新耐震設計審査指針とそれに基づく既存原発等の 耐震安全性評価に関する公開質問状

発電用原子炉施設に関する耐震設計審査指針(以下、新耐震指針)が9月19日、原子力安全委員会により改訂されました。これに伴い、原子力安全 保安院は9月20日、新耐震指針に照らして運転 建設中の原発等の耐震安全性を評価し報告するよう電力会社等へ指示しました。その際、新耐震指針に照らした既設発電用原子炉施設等の耐震安全性の評価及び確認に当たっての基本的な考え方並びに評価手法及び確認基準について」を添付し、電力会社等が新耐震指針に照らして耐震安全性を評価するための基準的な手法(以下、評価手法)および電力会社等が行った評価結果の妥当性を原子力安全 保安院が確認するための基準(以下、確認基準)を示しています。

1995年兵庫県南部地震では数十kmの広がりをもつ震源断層が活動したが、わずか9kmの野島断層が出現しただけ。地震調査研究推進本部は六甲断層帯は「固有規模の地震」ではなく「最新活動ではない」と判定。つまり、活断層調査では六甲断層帯の活動履歴はわからない。

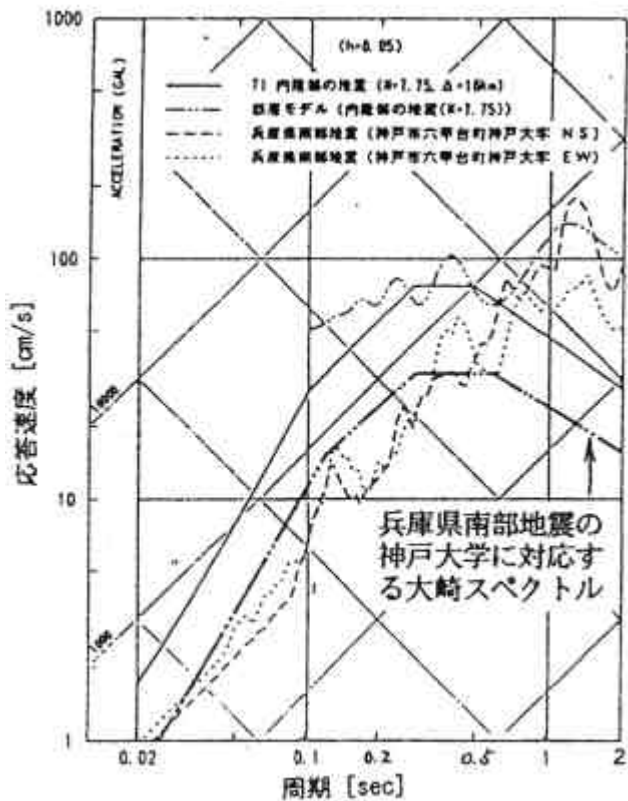
らに、震源を想定する場合は、上記の評価結果を基に、断層の破壊過程、地震発生様式、地下構造等に関する地形学・地質学・地球物理学の最新知見等を考慮する。」(資料番号2-(2))とあるが、兵庫県南部地震(1995年M7.3)は六甲断層帯が活動して大きな災害をもたらしたにもかかわらず、推本は「活断層に固有の規模ではない」との判断から「最新活動ではない」と評価している。つまり、トレンチ調査、浅いボーリングなど地表面の調査だけでは震源断層の活動時期を特定できない。過去の地震に関する最新知見等だけでは地下構造を明らかにできない場合が多いと考えられる。活断層が認められる領域の地下での震源断層の広がりや地下での連動の可能性を否定できない場合には震源断層を大きめにとるのか、それとも、可能性を積極的に肯定できない場合には震源断層を小さめにとるのか。具体的には個別評価によるとはいえ、その基本方針を明らかにされたい。

る。」(資料番号2-(2))とあるが、この場合の「断層」とは「活断層ではなく、その地下に広がり周辺の活断層と地下で連動する可能性もある震源断層」であることに相違ないか。従来の安全審査では、松田式を用いて活断層の長さだけから地震の規模を想定していたが、今後もそれを踏襲するのか。それとも、原子力安全委員会です承しているように、活断層の下に広がる震源断層を想定してその長さ等を松田式に適用して地震の規模を想定するのか。

1995年兵庫県南部地震の際、神戸大学で観測された地震動の応答スペクトルと大崎スペクトルの比較

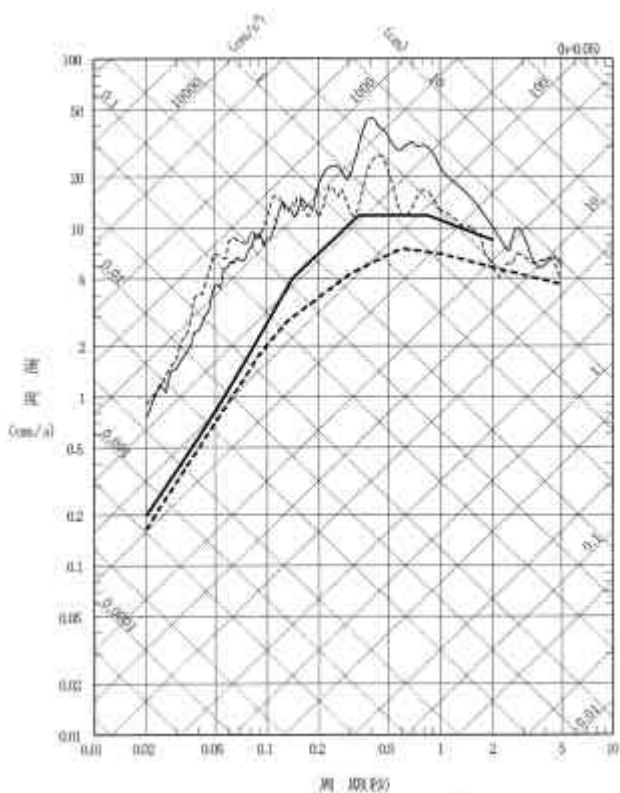
(11)1995年の兵庫県南部地震や昨年8月の宮城県沖プレート間地震に対し、大崎スペクトルは観測記録による応答スペクトルを大きく過小評価していた。ただし、兵庫県南部地震では解放基盤表面相当の観測記録ではなく埋め戻し土の増幅効果が多少あ

るとはいえ、はざとり波への換算係数を考慮すればほぼ同等になると推定される。このような事実によれば、近距離地震、プレート間地震、スラブ内地震に大崎スペクトルを適用するためには地震動を過小評価しないよう大幅な修正が必要である。大崎スペクトルを修正した日本電気協会的手法による応答スペクトルも同様である。これらをどのように修正して応答スペクトルを求めるのか、具体的に説明されたい。

設計用床応答スペクトルの±10%拡幅の例

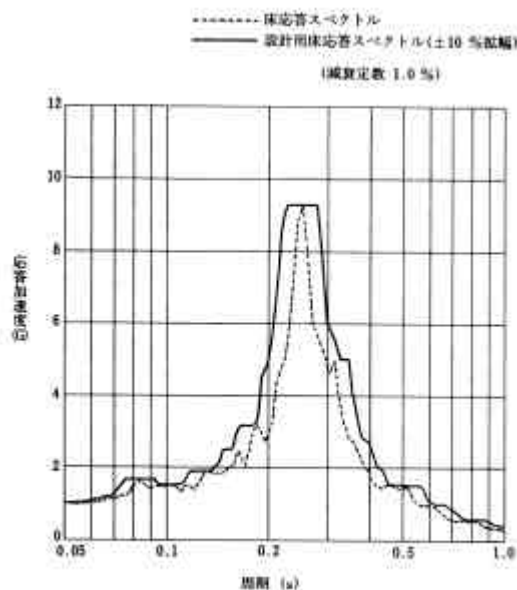
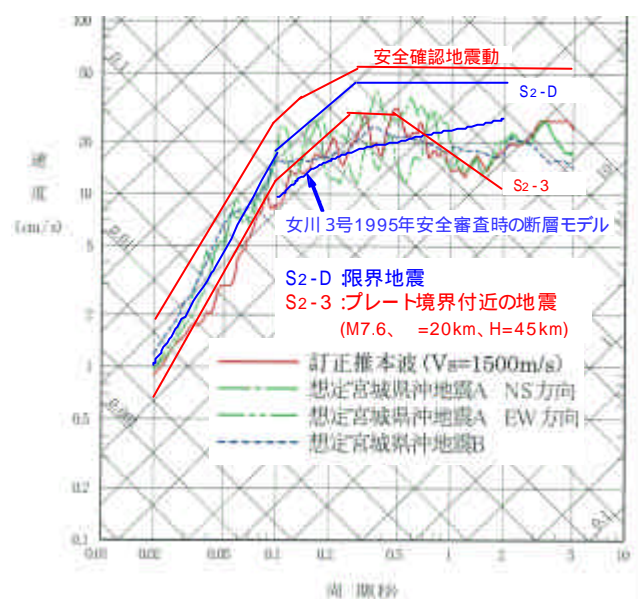
(4)「床応答スペクトルの算定に当たっては、地盤や建屋の物性等のばらつきが床応答に与える影響に留意する。」(資料番号5-(2))とあるが、設計工事認可時に行っている「設計用床応答スペクトルの周期方向±10%拡幅」については行うのか、行わないのか。この「拡幅」は床応答スペクトルが、地盤物性、建屋剛性、地盤ばね定数・減衰定数、模擬地震波の位相特性などに影響されて変わり、また、機器の固有周期もばらつくため、原発の設計工事認可時には行われている。しかし、女川原発の宮城県沖地震に対する耐震性評価では、この拡幅をしなかった

ため、機器によっては発生応力が設計工事認可時の半分程度に下がった。また、美浜3号に関する高経年化技術評価報告書(2006.7.27原子力安全 保安院)でも設計工事認可時とは異なり、床応答スペクトルの±10% 拡幅を行っていない。なぜ、設計工事認可時には拡幅を行い、既設原発の耐震安全性評価では行われないのか、その理由を明らかにされたい。ちなみに、第3回耐震・構造設計小委員会で東北電力は「既設の設備について現実的な応答を算定するには、時刻歴応答または無拡幅の応答スペクトルを用いた解析を行うことが適切である」としている。8月の宮城県沖地震に対する耐震安全性を評価する限りにおいては地震波の不確かさを無視して差し支えないかも知れないが、地盤物性、建屋剛性、地盤ばね定数・減衰定数等の不確かさについては無視できない。また、想定地震に対しては地震動の不確かさも無視できないことを考慮すれば、上記の東北電力の判断は明らかに不適切である。また、東北電力は続いて「既設の設備の評価においては、モデル化、許容応力の設定など各段階での余裕を考慮しているので、床応答スペクトルを拡幅する必要はない」と主張しているが、「不確かさの考慮」と「余裕」とは別次元の話である。床応答スペクトルの不確かさを拡幅で補って許容基準が満たされなければ「各段階で余裕がある」とは言えない。原子力安全 保安院は、なぜ、設計工事認可時と同様に床応答スペクトルの拡幅を東北電力に行わせ、各段階で本当に余裕があるかどうかの確認をしなかったのか。
